Krycí list ZBV

Název a evidenční číslo Stavby.	Číslo SO/PS / / číslo Změny SO/PS.	Číslo ZBV
II/114, Neveklov - I/3; e.č.: Z2019-018243 Název stavebního objektu/provozního souboru (SO/PS): **SO 101 Pozemní komunikace**	**101/3**	**10**

Změnový list

Zpevnění příkopů

3 SAN

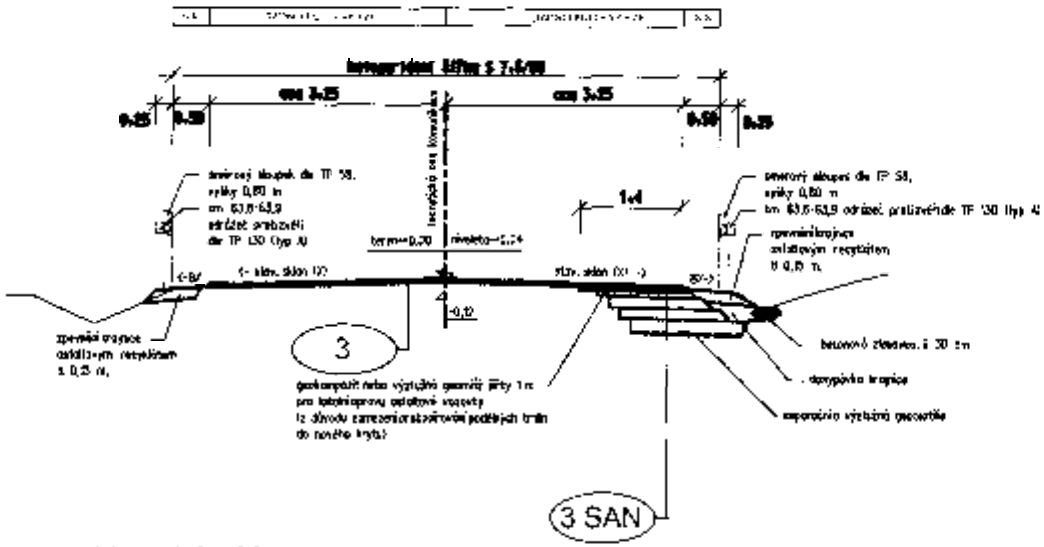
Sanace propadlých okrajů vozovky

ÚSEK 3, část "serpentiny"

Konstrukce vozovky úseku č. 3
km 63.850-65.500 (km 5.875-7.575 do dopravníky)
v místě sanace propadlých okrajů vozovky -
- nižšení rušivosti v úseku "serpentiny"

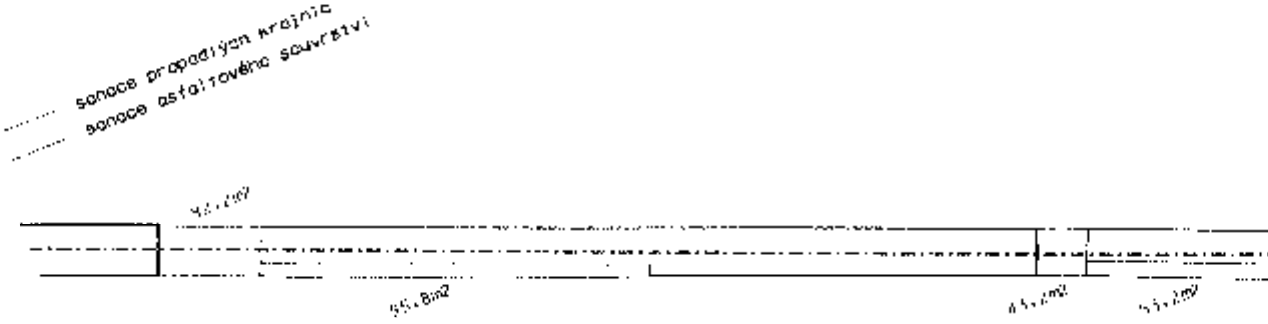
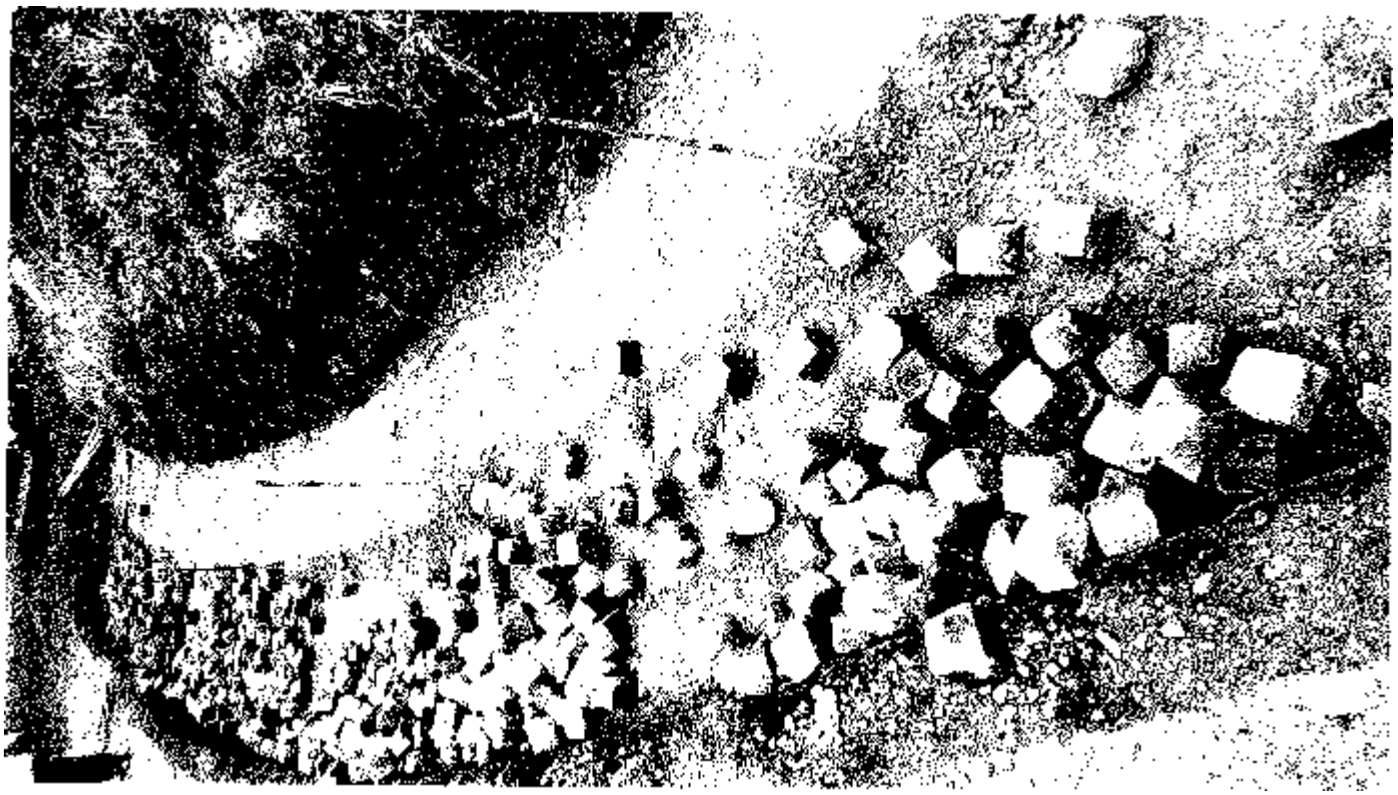
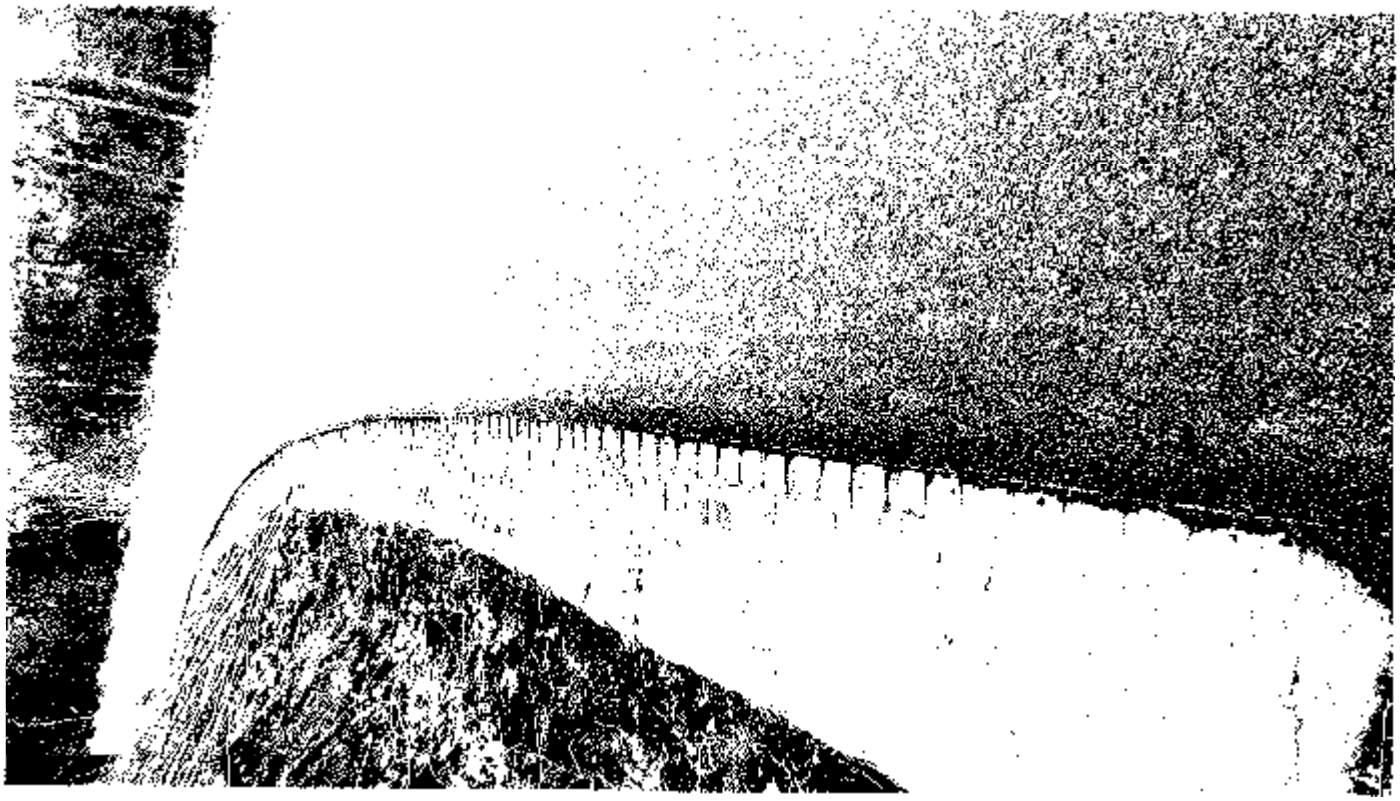
Sanace propadlých krajnic	Sanace asfaltových souvrství	Kamenná dlažba
plocha	666,5 m²	135,4 m²	164,8 m²
